**MINISTERIO DE ENERGÍA Y MINAS**  
Resolución Directoral

**N° 0064-2022-MINEM/DGAAE**

**PERÚ**Ministerio  
de Energía y MinasViceministerio  
de ElectricidadDirección General de  
Asuntos Ambientales  
de Electricidad"Decenio de la Igualdad de oportunidades para mujeres y hombres"  
"Año del Fortalecimiento de la Soberanía Nacional"**INFORME N° 0294-2022-MINEM/DGAAE-DEAE**

<b>Para</b>	:	<b>Juan Orlando Cossio Williams</b> Director General de Asuntos Ambientales de Electricidad
<b>Asunto</b>	:	Evaluación del Informe Técnico Sustentatorio (ITS) para la "Instalación de un Sistema de Almacenamiento de Energía Basado en Baterías y un Sistema de Reactores en Serie como mejora tecnológica en la Central Termoeléctrica Chilca 1", presentado por ENGIE Energía del Perú S.A.
<b>Referencia</b>	:	Registro N° 3269722 (3297158)
<b>Fecha</b>	:	San Borja, 17 de mayo de 2022

**Figura N° 2:** Distribución de los componentes del Proyecto en la C.T. Chilca 1

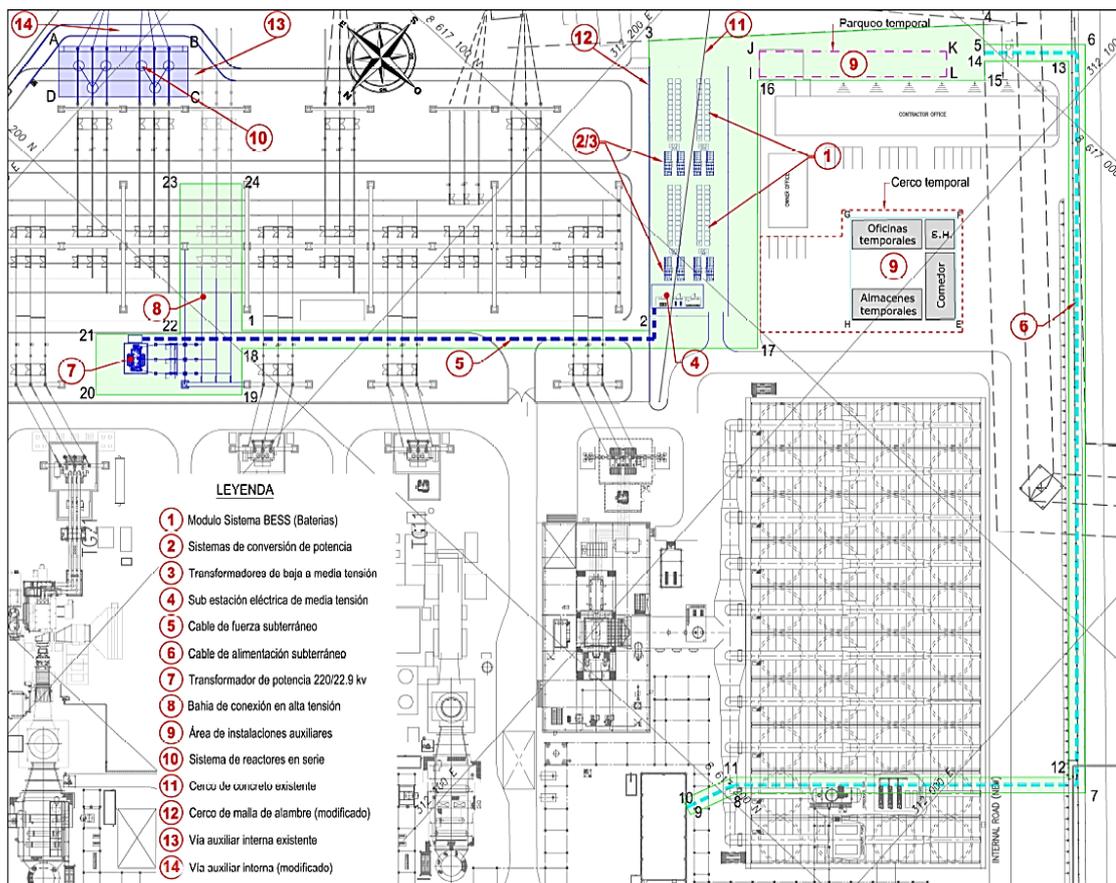
En el ítem 3.3.3.1 “Áreas de Instalaciones Auxiliares” (Folio 51), el Titular manifestó que implementará un área de instalaciones auxiliares de apoyo logístico para las actividades de construcción en un área de 812 m<sup>2</sup> aproximadamente. Asimismo, presentó el anexo 4-1 “Plano de componentes del proyecto” (Folio 283), donde muestra la ubicación y el área que ocuparán las instalaciones auxiliares dentro de la C.T. Chilca 1, incluyendo sus coordenadas de ubicación. No obstante, el área presentada no ilustra la distribución de los componentes auxiliares a implementar, considerando su uso durante la ejecución del Proyecto. Por consiguiente, el Titular debe presentar un plano y/o figura donde se ilustre la distribución de los componentes auxiliares a implementar para la ejecución del Proyecto, el mismo que debe estar firmado por el profesional colegiado y habilitado responsable de su elaboración.

Con Registro N° 3297158 (Folio 287 del ITS actualizado), el Titular presentó el Anexo 4-1 “Plano de componentes del Proyecto” donde detalló la distribución de los componentes auxiliares a implementar para la ejecución del Proyecto (oficinas temporales, comedor, almacenes temporales y servicios higiénicos), suscrito por el profesional colegiado y habilitado responsable de su elaboración.

Al respecto, se considera que la observación ha sido absuelta.
